En referencia a: Informe de consultores independientes en diseño

INFORME DE CONSULTORÍA DE DISEÑO

76 PLACE *at Market East*

Plano propuesto de la planta baja Fuente de la imagen: Presentación ante CDR de marzo de 2024

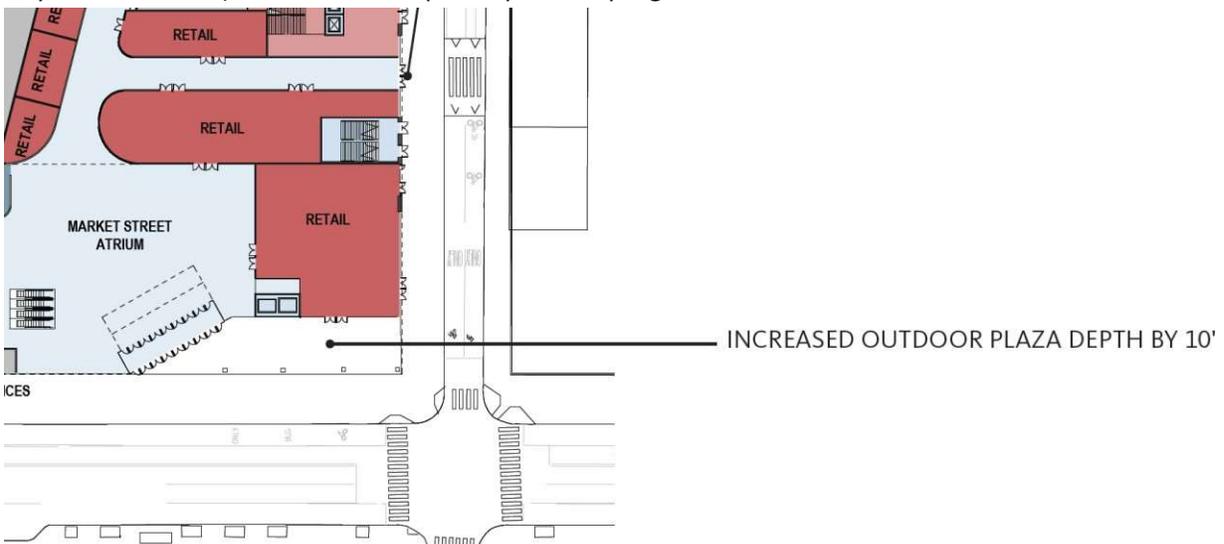
- 9. Zona de llegada:** Se observa un aumento en los pies cuadrados para los espacios de ingresos, aunque los ingresos primarios (10th y Market Streets) y secundarios (11th y Filbert Streets y 10th y Filbert Streets) aún carecen de plazas públicas programables o diseñadas a nivel cívico.

Circulación | Zonas de formación de filas. Fuente de la imagen: Presentación ante CDR de marzo de 2024

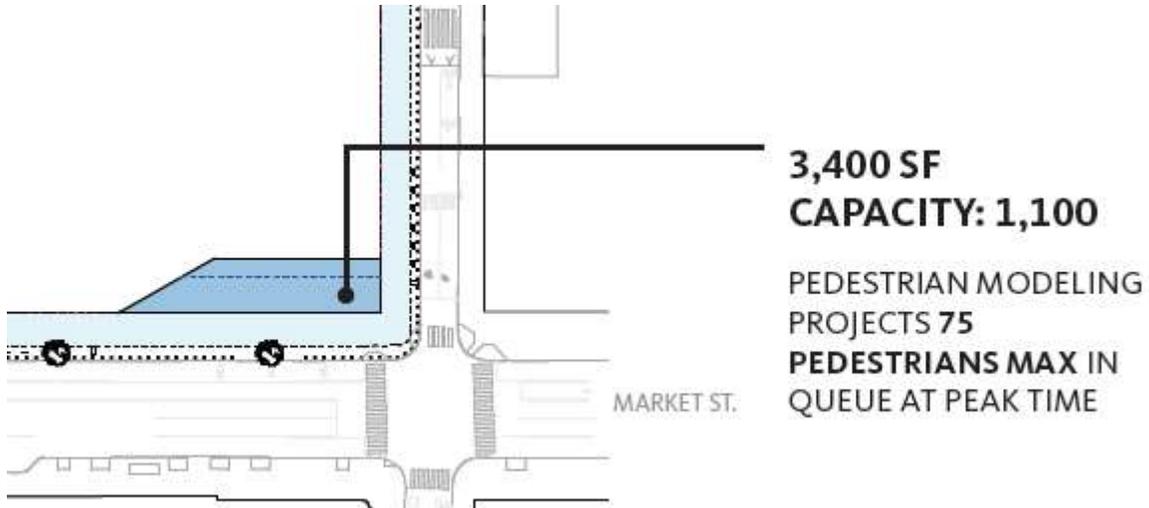
12. Zona de llegada de 10th y Market Street: Capacidad prevista: 1,100 personas El Equipo de Revisión advierte que el tamaño de este espacio abierto principal debería ser más grande. Deben considerarse otros ajustes para mitigar la capacidad en extremos adyacentes de la intersección o cuánto más del espacio interior puede convertirse en espacio de servicios al aire libre.

Plano propuesto de la planta baja Fuente de la imagen: Presentación ante CDR de marzo de 2024

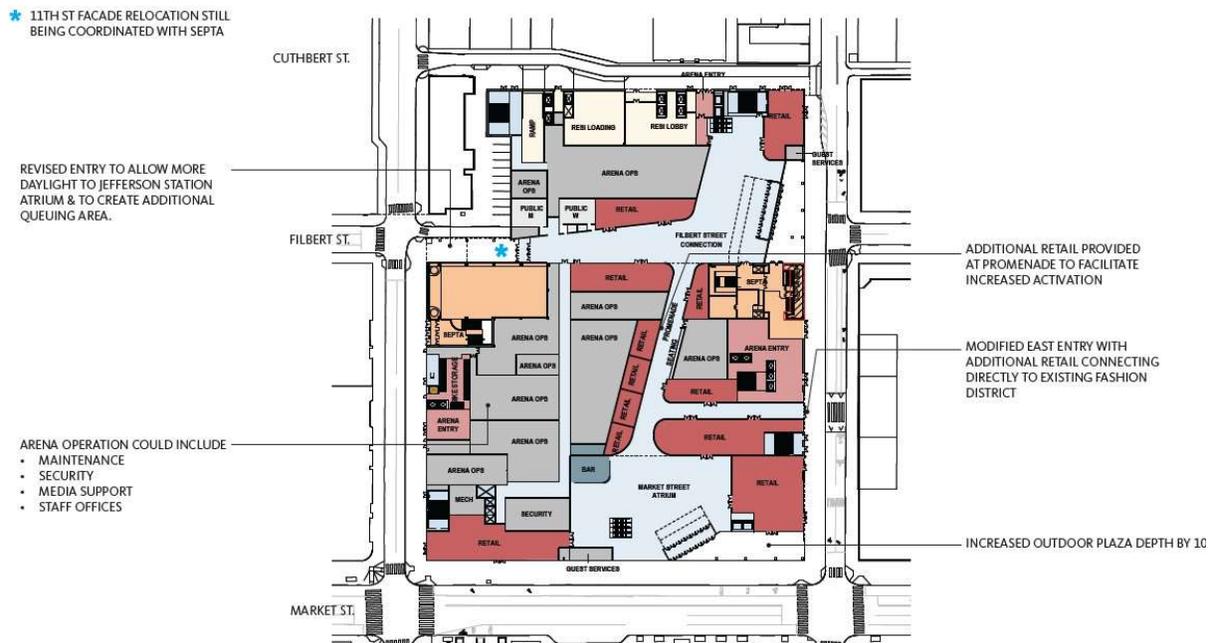
- 1. Espacios abiertos al público:** Si bien en la segunda entrega se ampliaron levemente las plazas de llegada, al Equipo de Revisión le preocupa que siga faltando un espacio abierto al público en la propuesta.
- 2. Funciones operativas al nivel del suelo:** En cuanto a los diversos espacios grises denominados “Operaciones del estadio”, se recomienda que la mayoría o la totalidad de estas funciones se desarrollen en la planta baja. El Equipo de Revisión se pregunta por qué el Equipo de Desarrollo debe mantener tantas funciones de atrás de la casa a nivel de la calle. Hay muy pocas funciones operativas del estadio que deban estar a pie de calle y, sin embargo, muchas de ellas (aunque sin especificar) parecen ubicarse allí.

Plano propuesto de la planta baja Fuente de la imagen: Presentación ante CDR de marzo de 2024

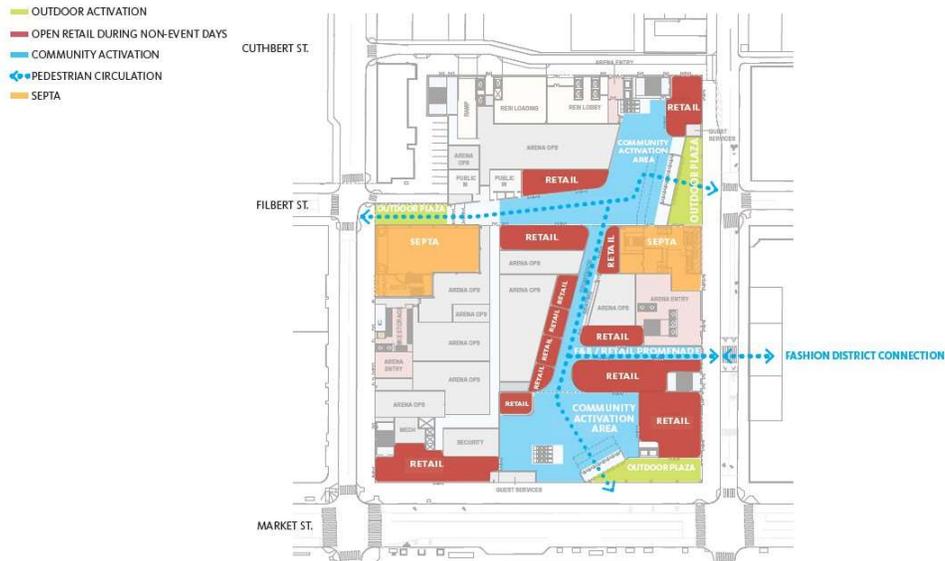
- 3. Activación comunitaria:** Si bien el Equipo de Revisión destaca que en la segunda presentación se designa al vestíbulo norte como “zona de activación comunitaria”, nuestra sospecha es que será menos activo que el espacio etiquetado de forma similar de Market Street. Se requiere más información sobre cómo estas dos funciones (torre residencial y los elementos y el estadio asociados) funcionan en conjunto (si es que lo hacen).
